PDB. 180 – AMBITI 12-13
MODIFICA PUNTUALE FRANA IN LOC. SAMBUCO – GENOVA

Piano di Bacino	Pdb 180 – Ambiti 12-13
Bacino idrografico	Torrente Cerusa
Estremi atti di approvazione della modifica	DGP n. 396 del 4 dicembre 2007
Localizzazione della modifica (comune, corso d'acqua, località, etc.)	loc. Sambuco – Comune di Genova
Indicazione norma di piano e/o criteri alla base della modifica (citazione norma del pdb ai sensi della quale si è approvata la modifica, specificazione criteri ed indirizzi dell'AdB applicati per la modifica specifica, etc.)	Art. 24 “Durata del Piano e suo adeguamento” norma di Piano – Ambiti 12-13; Art. 16 “Aree a diversa suscettività al dissesto”, commi 3bis, 3ter, 3quater, 3quinqies, norma di Piano – Ambiti 12-13; L.R. 18/99, art. 97 comma 15
Descrizione della modifica apportata (area interessata e relativa tipologia di pericolosità, tipologia della modifica, carte modificate, motivazione, etc.)	Declassificazione di frana quiescente a frana naturalmente stabilizzata in loc. Sambuco. Documenti modificati: carta della franosità reale, carta geomorfologica, carta della suscettività al dissesto, scheda di censimento del movimento franoso Modifica a seguito di app

Piano pre-vigente – Carta della franosità

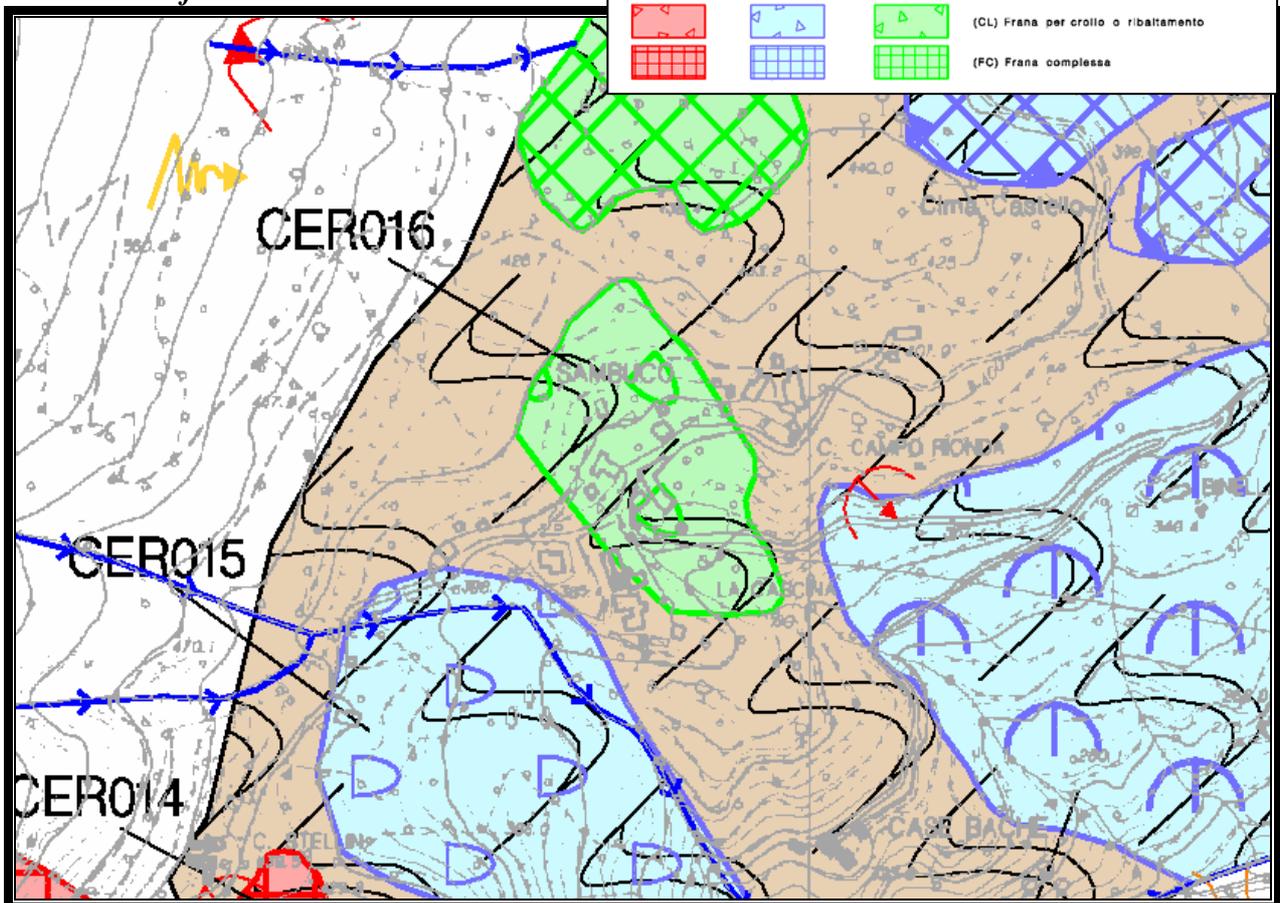
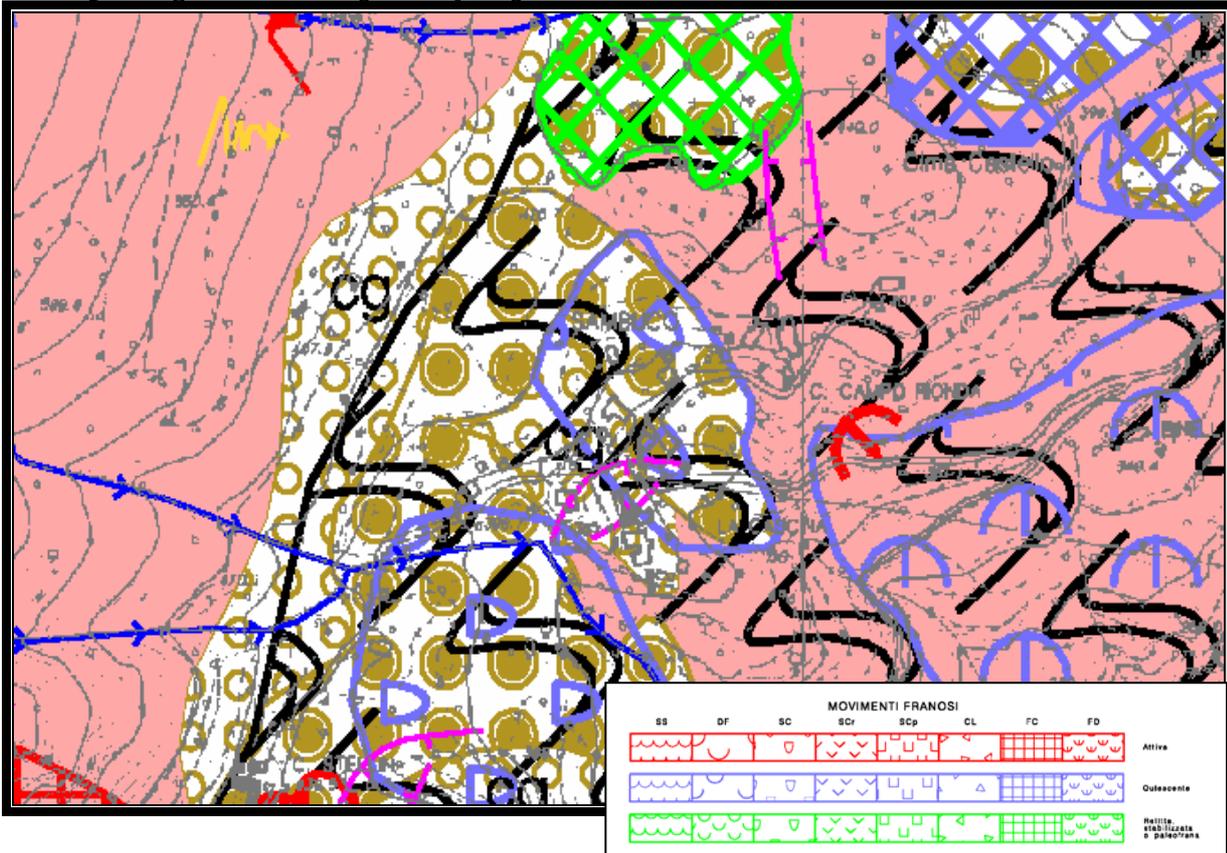
Atteso che il Comitato Tecnico Provinciale nella seduta del 15/11/2007, riesaminata l'istanza sulla scorta dei risultati emersi dalla documentazione fornita ad integrazione della precedente, ha proposto la modifica del dissesto da frana quiescente a frana naturalmente stabilizzata;

Ritenuto pertanto di modificare la "Carta geomorfologica", la "Carta della franosità reale", la "Carta della suscettività al dissesto", ed il "Catalogo dei principali movimenti franosi", del Piano stralcio di Bacino per il rischio idrogeologico, redatto ai sensi del D.L. 180/98 e s.m.i. a completamento degli Ambiti territoriali nn. 12 e 13;

Carta delle tracce delle sezioni idrauliche e dei tratti indagati – Rio Rexello

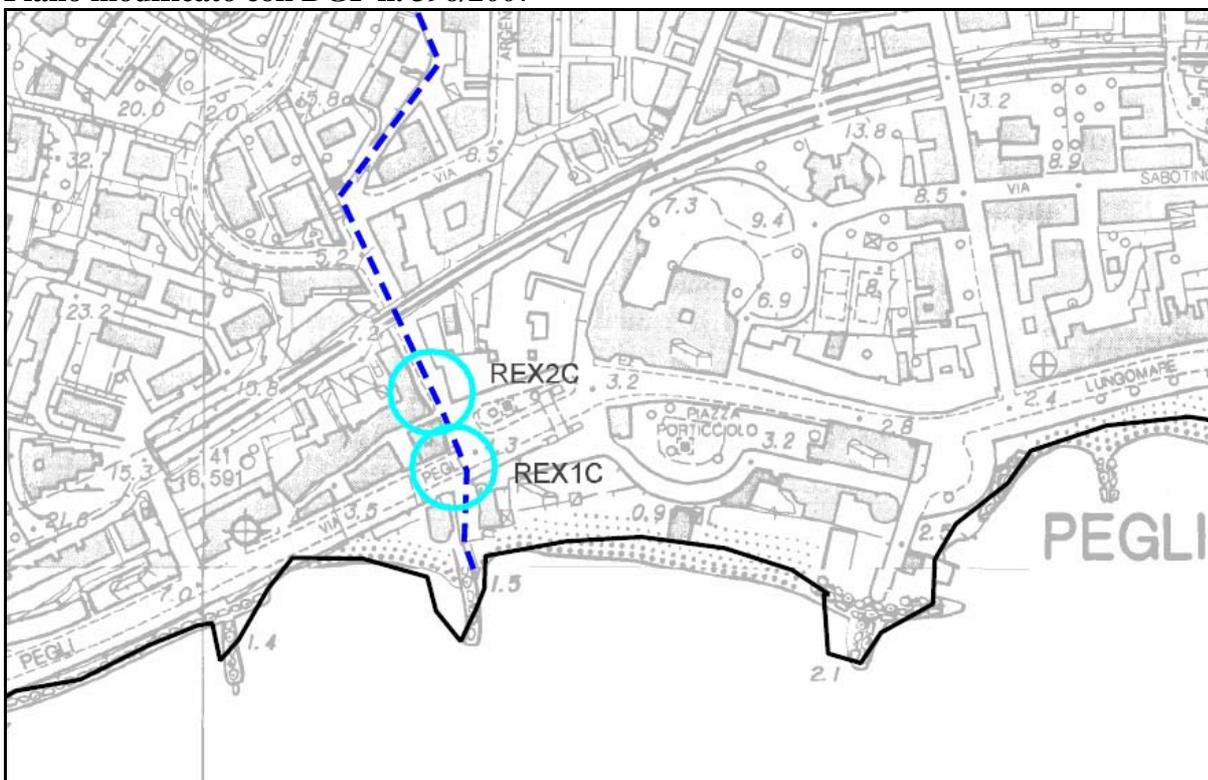
3. Nella "Relazione Generale" risulta idraulicamente insufficiente per la portata duecentennale la tombinatura del rio Rexello tra Via Martiri della Libertà e Via Argentina, mentre tale criticità non è indicata nella "Carta delle fasce fluviali";
L'ufficio ha inserito una nuova verifica idraulica puntuale per la quale la tombinatura è insufficiente per la portata cinquantennale, risultando pertanto necessario modificare la "Relazione Generale", le "Verifiche idrauliche", la "Carta delle fasce fluviali" e la "Carta delle tracce delle sezioni idrauliche e dei tratti indagati";

Carta dei sottobacini e di ubicazione delle sezioni di chiusura

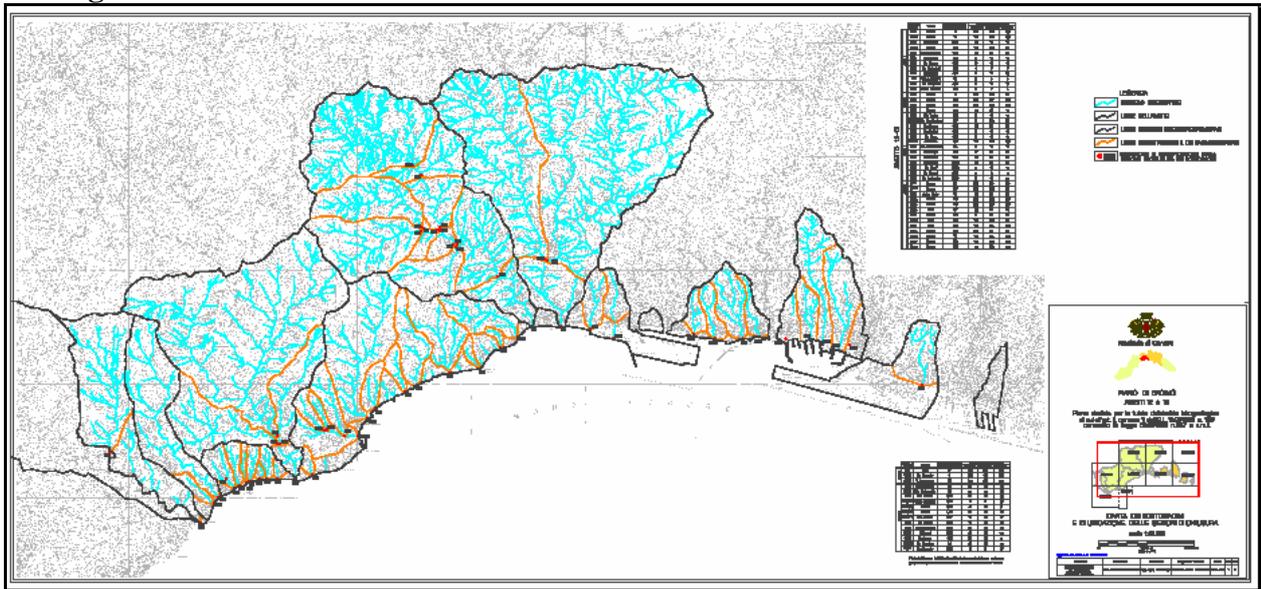
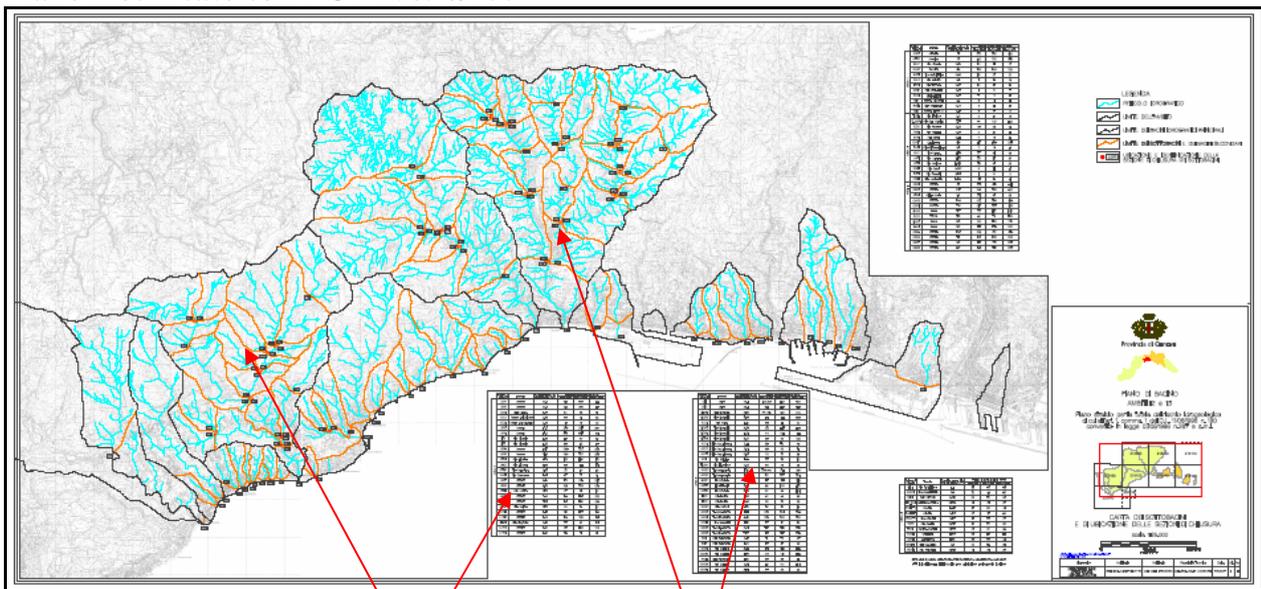
4. Nella "Carta del reticolo idrografico e della rete idrografica significativa" (CTR 213140) e nella "Carta dei sottobacini e di ubicazione delle sezioni di chiusura" è stato indicato in modo errato il tracciato del rio Archetti, tale tracciato va modificato e riportato così come è indicato nella "Carta delle tracce delle sezioni idrauliche e dei tratti indagati"(squadro 6).

Carta dell'uso del suolo – Loc. Ceresolo e Gattegasca

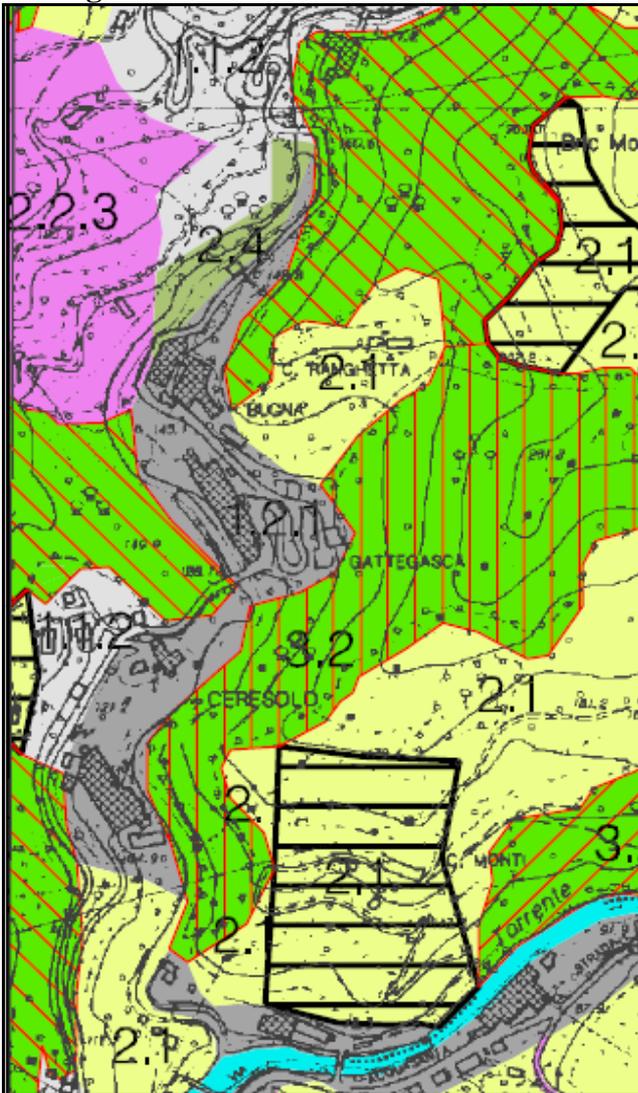
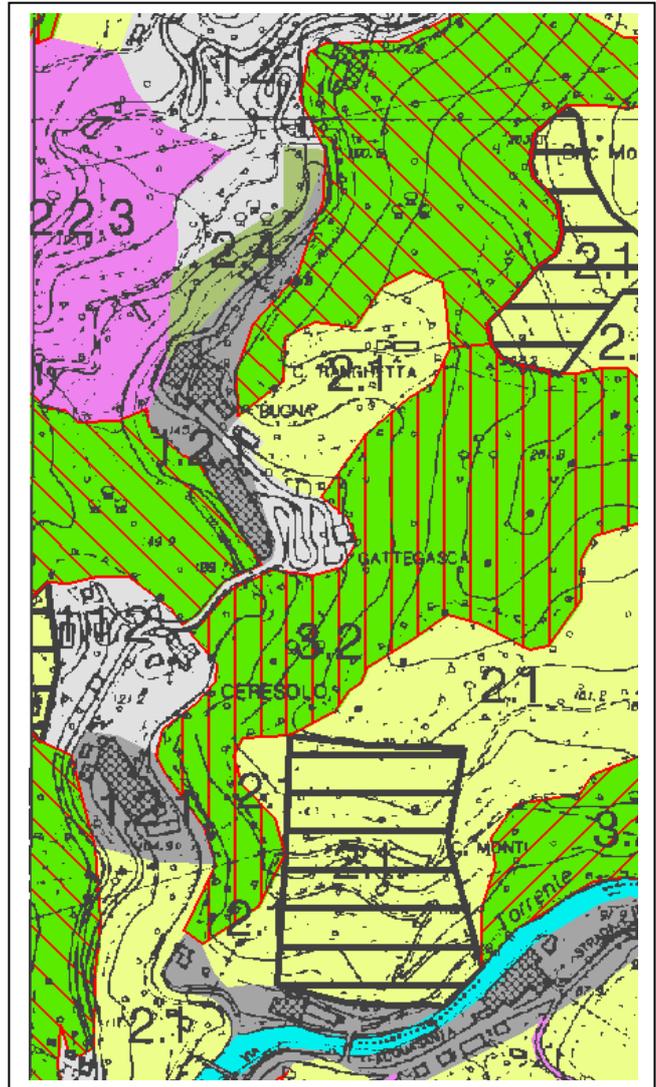
7. Nella "Carta dell'uso del suolo", nel bacino del torrente Leiro, presso gli abitati di Gattegasca e Ceresolo, è stata delimitata come "area industriale" una porzione di territorio troppo estesa, comprendendo in questo modo anche alcuni edifici di civile abitazione o ex-edifici industriali. La perimetrazione deve essere rivista. Tale modifica comporta il conseguente aggiornamento delle carte derivate: "Carta degli elementi a rischio" e "Carta del rischio idrogeologico".
